# Avis du conseil municipal de Tournefeuille

6 juillet 2017

sur le dossier minute PLUi\_H

## **Remarques de la commune**

## **II – Remarques sur le document graphique**

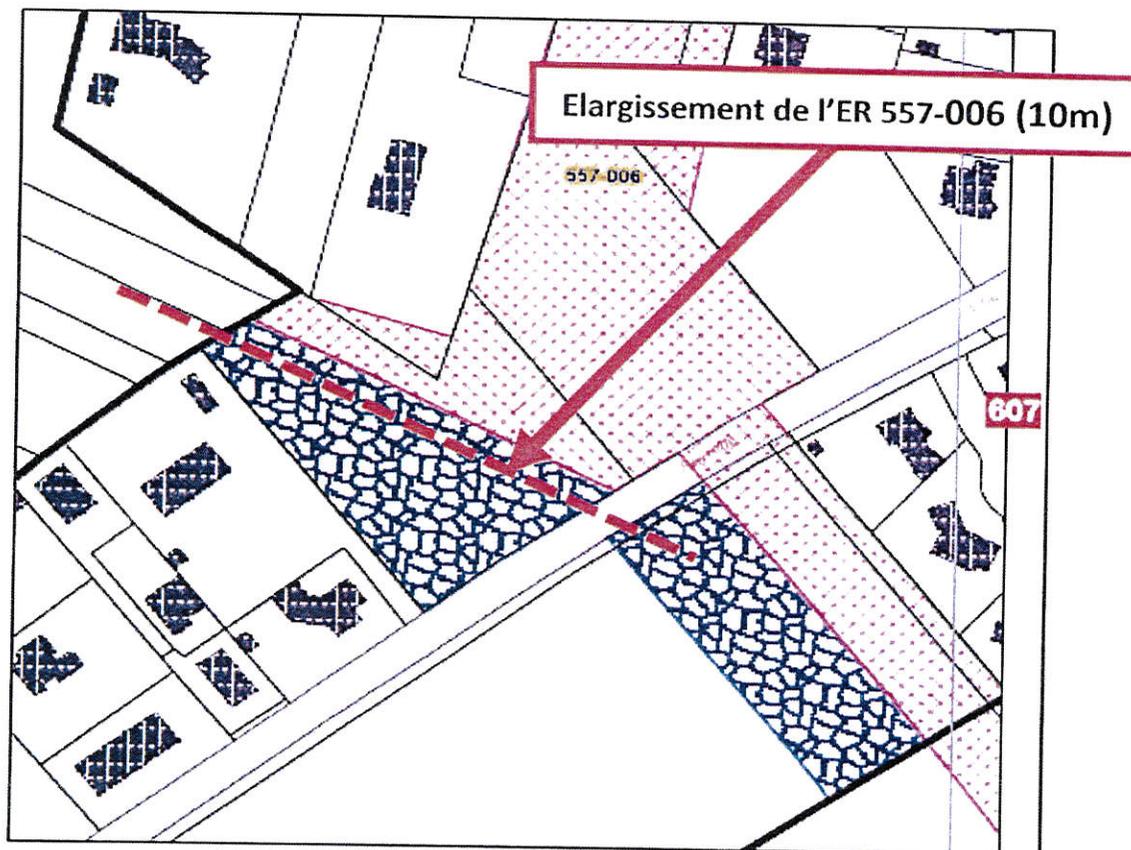
Afin de faciliter la lecture et la compréhension du document graphique, il est proposé que le recul de 10m de la rue Gaston Doumergue identifié sur l'OAP rue Gaston Doumergue/rue Belbéze et sur le DGR, soit complété au DGR avec la mention 10 mètres.

**VI – Document graphique du règlement : outils de cohérence urbanisme transport**

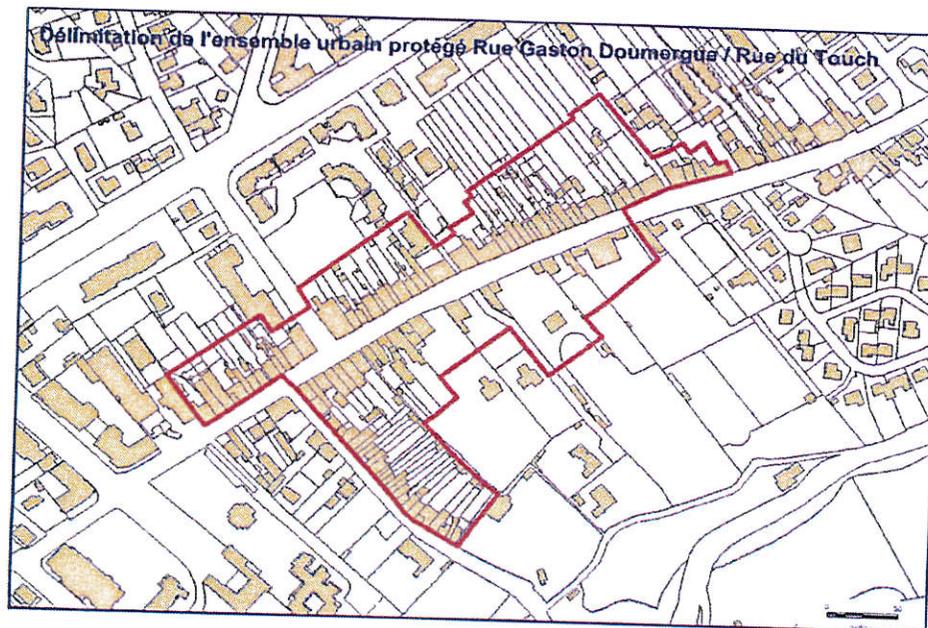
Il est demandé à ce que l'ensemble du territoire communal de Tournefeuille soit classé en secteur 4.
